VHF/UHF/SHF-Messplatz nach DJ8ES

UKW-Berichte Heft 1/1995: Seite 13-20, Centronicsansteuerung UKW-Berichte Heft 2/1995: Seite 87-95, Diodendetektor, A/D-Wandler UKW-Berichte Heft 3/1995: Seite 145-151, Synthesizer UKW-Berichte Heft 4/1995: Seite 222-235, Konzept, Interface, Synthesizer, Mischer/LO, PIN-Regler UKW-Berichte Heft 1/1996: Seite 3-16, Diodendetektor, A/D-Wandler, Direktmischer, Netzteil, Software, Kalibrierung UKW-Berichte Heft 2/1996: Erster Korrekturartikel auf Seite 128 UKW-Berichte Heft 3/1996: Zweiter Korrekturartikel auf den Seiten 187-189

Interfacekarte :

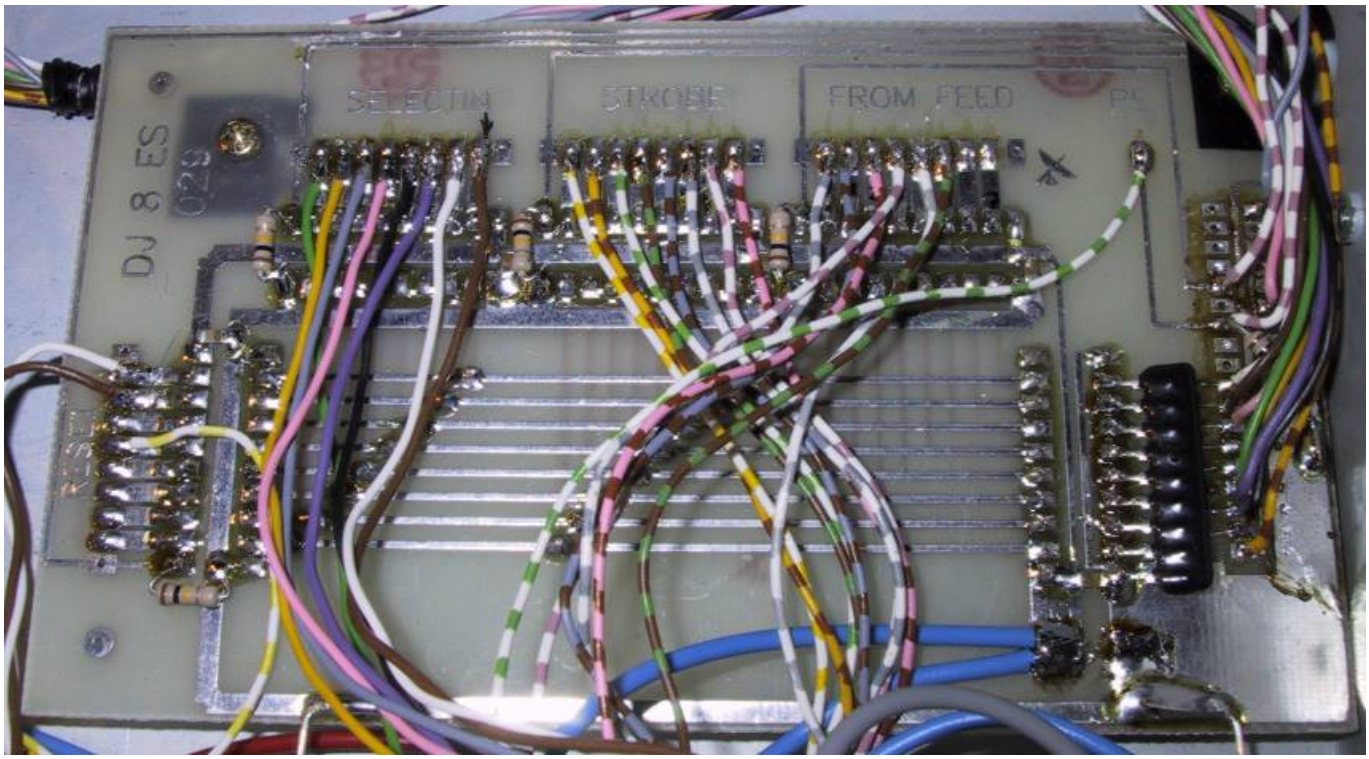
Bei nicht angeschlossenem PC kommt es durch HF zum ungewollten Schalten von Relais. Abhilfe schaffen Widerstände mit 100k an Strobe, Auto Feed, Reset, Sel In und PE nach nach Masse. Der Datenbus D0..D7 kann mit einem Widerstandsnetzwerk aus 8 Widerständen nach Masse abgeschlossen werden.

VCO mit PLL:

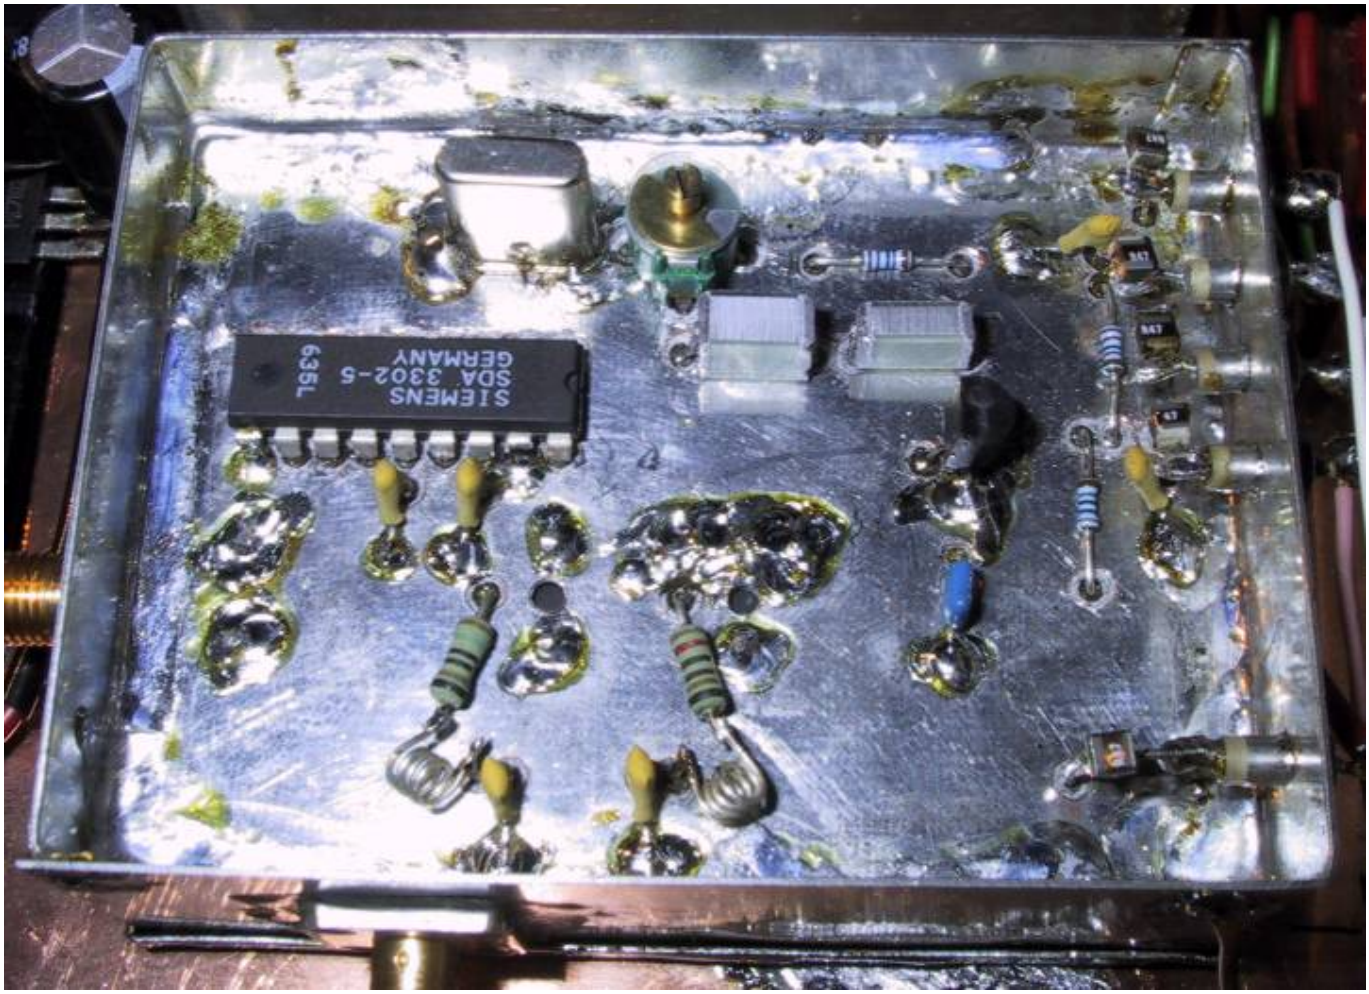
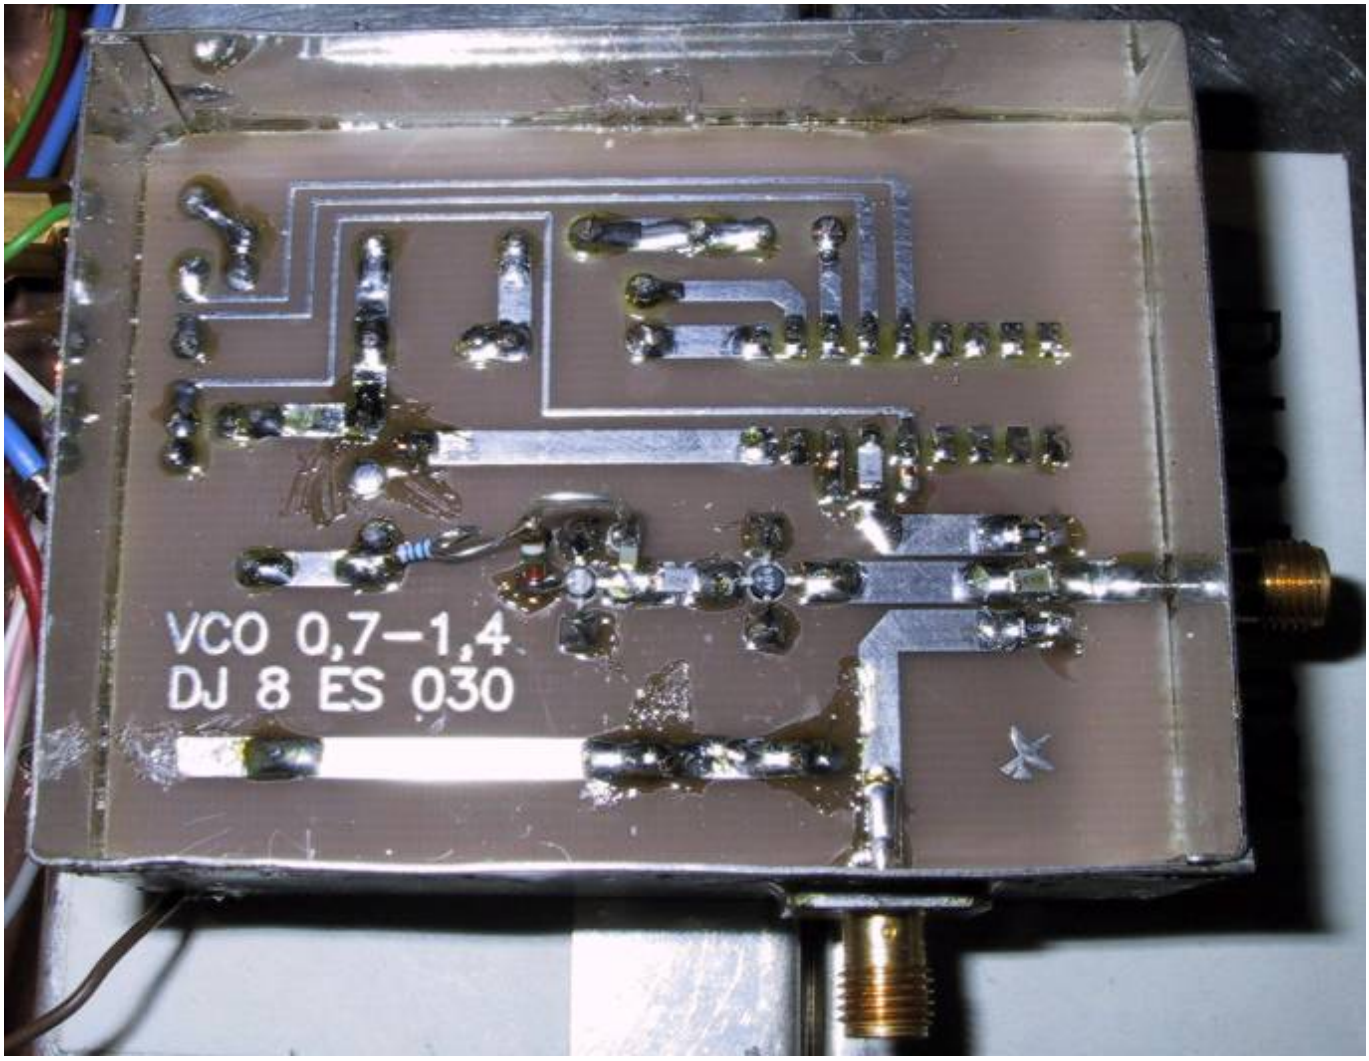
* Im Bestückungsplan ist der Transistor BC549C um 180Grad gedreht eingezeichnet. * Im HF-Teil die SMD-Widerstände mit der Beschriftungsseite zur Leiterbahn hin einlöten. * IC-Pin 1 über 1,5 MOhm nach Masse legen, dann arbeitet die Schaltung stabiler * Die beiden BB621-Dioden sind in der Platine versenkt und werden bündig mit der Masse auf der Unterseite verlötet. * Der Transistor zum einregeln der Abstimmspannung BC549C ist nur bis 30V gespect. Austausch durch einen 45V-Typ z.B. BC547C. * Damit aus dem Oszillator nicht unnötig viel Leistung über den 100nF-Ko nach Masse geleitet wird, kann an dem Widerstandsende zum L hin eine kleine Induktivität durch ein paar Windungen eingefügt werden.

Mischer / LO :

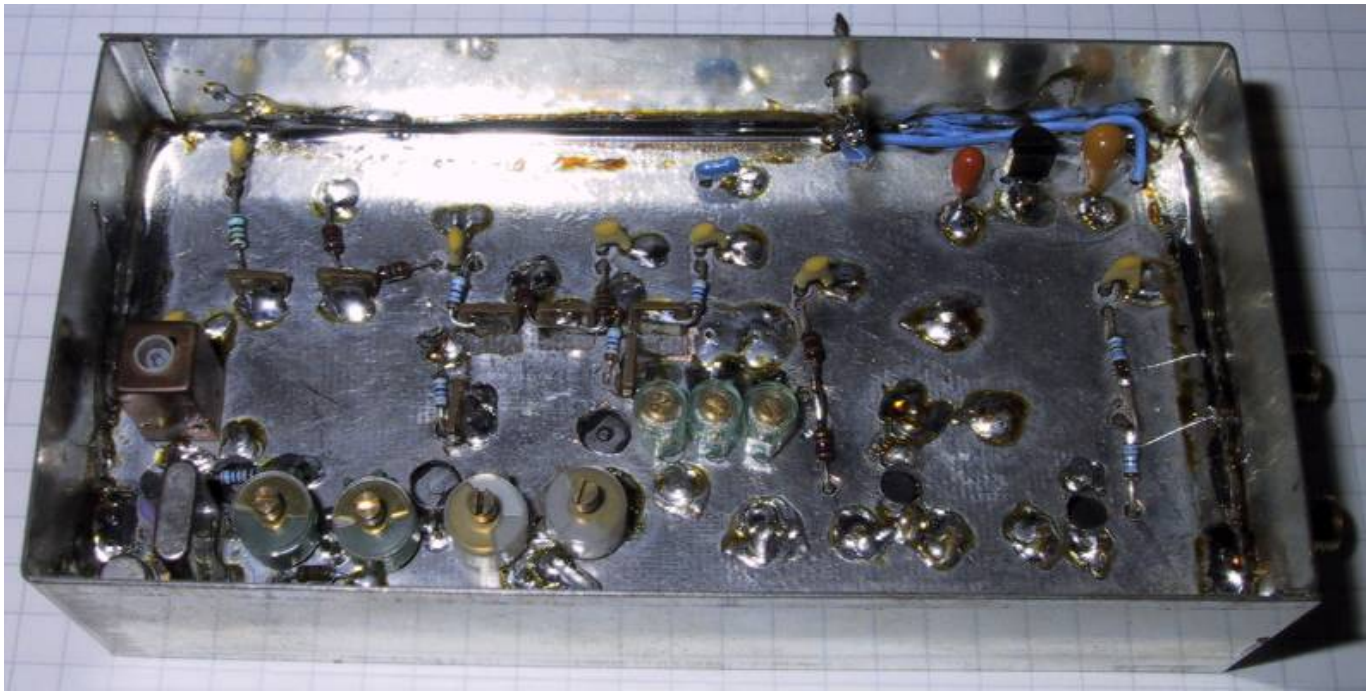
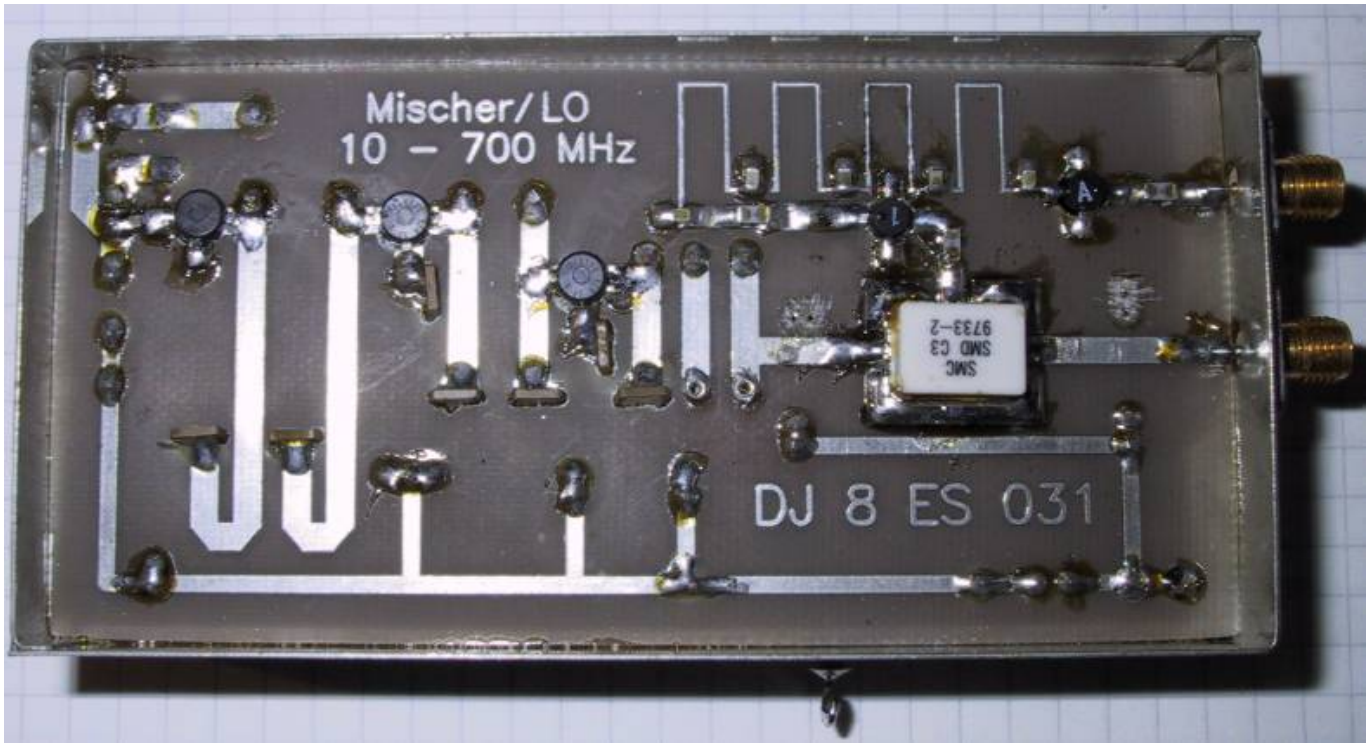
* Der 100nF Kondensator hat im Layout keine Bohrung. * Stabi 78L09 ist auf der Platine falsch gezeichnet. * BFR90 liegt in der Platine, es müssen größere Löcher gebohrt werden.

PIN-Dioden-Regler :

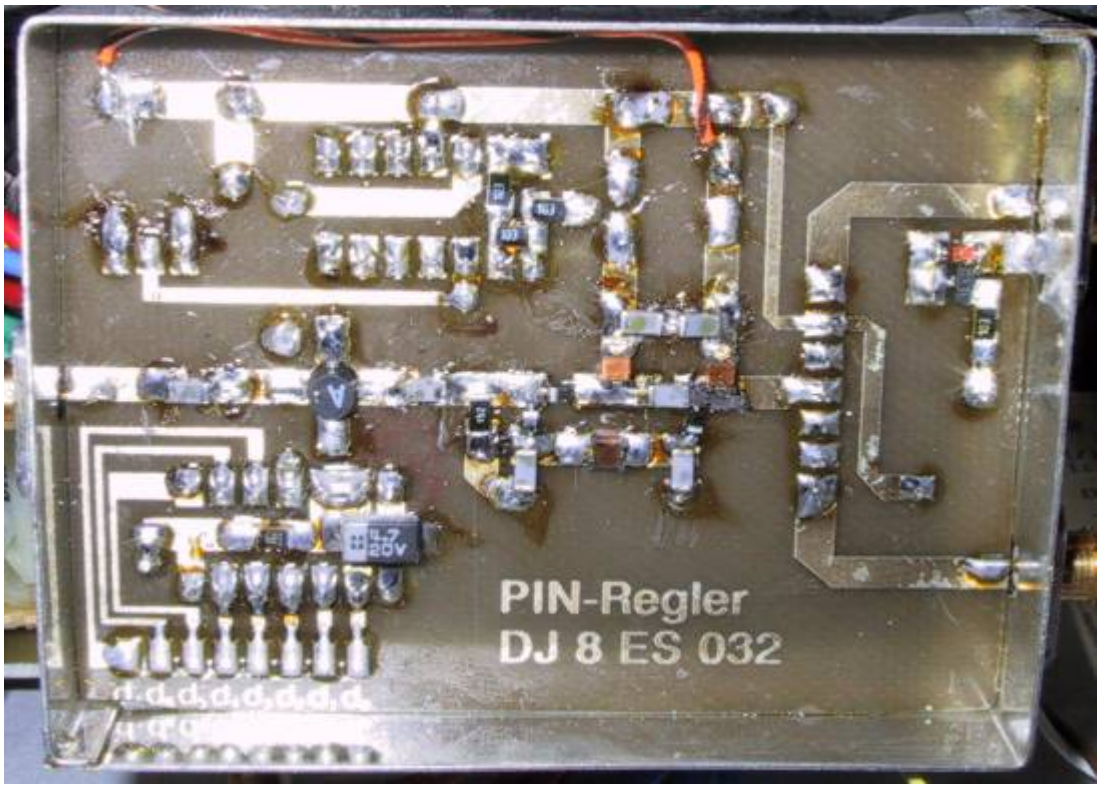
* Kleine Versorgungsschwankungen wirken sich massiv auf die eingestellte Dämpfung aus. Referenzeinstellung am 2k-Zehnerwendel-Poti ändern: 10k auf 5k6, 4k7 bleibt, 2k-Poti bleibt, Versorgung des 10K-Widerstandes nicht aus den 12V extern sondern aus den geregelten 9V des 78L09. * D0..D7 sind im Bestückungsplan vertauscht. * Der SMD-Widerstand auf der HF-Leitung am PIN-Regler von 150Ohm im Schaltplan ist falsch, muss 1k5 heissen. * Die Datenleitungen sollten über

1nF-Dukos abgeblockt werden.

AD-Wandler:

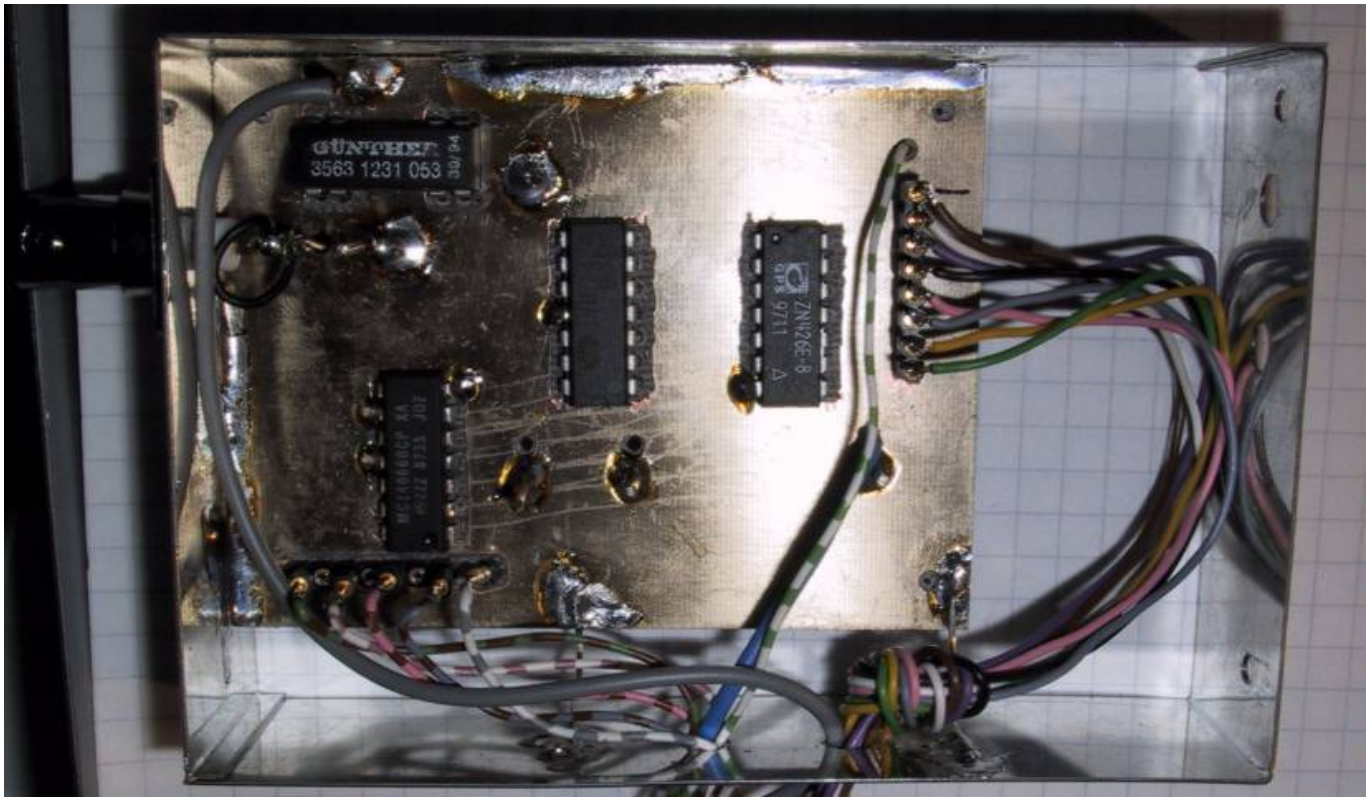
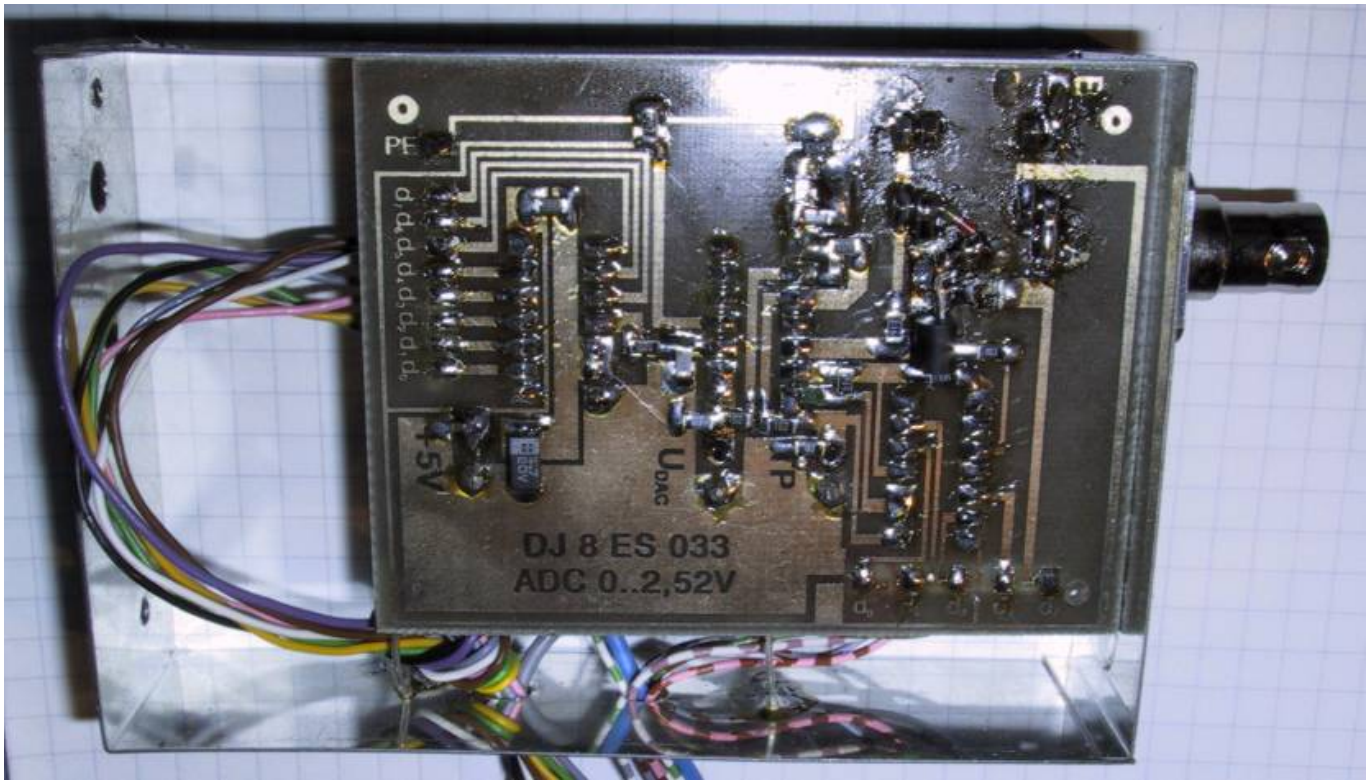
* Spannnungsversorgung des Relais ist mit 12V angegeben, 5 V ist korrekt.

Direktmischer :

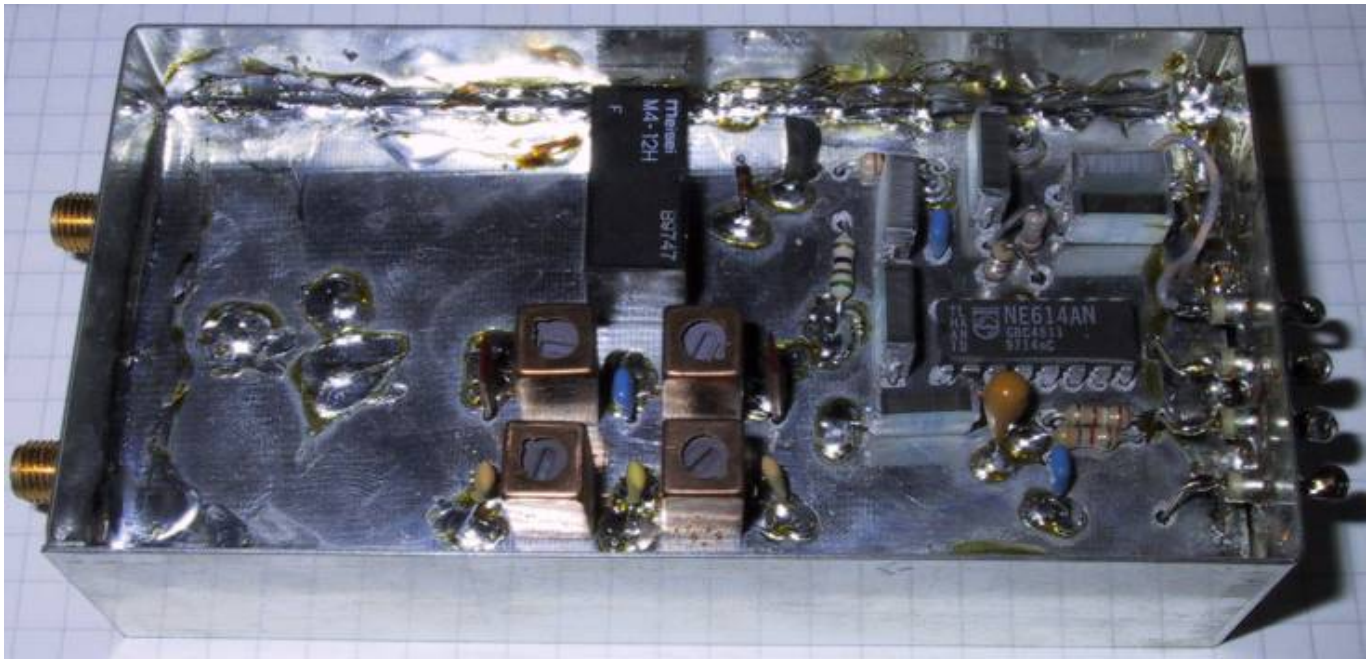
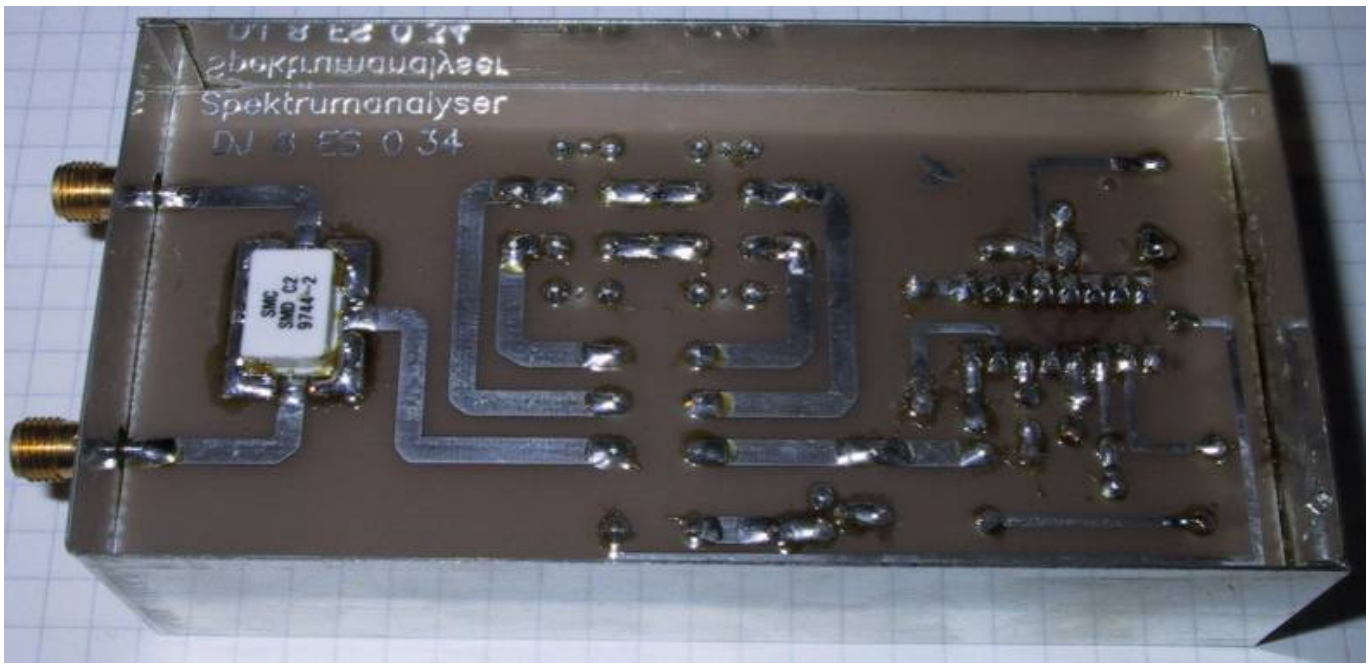
* BV5138 hat weissen Strich und rot/blau, BV5313 hat Zahlenkombination.
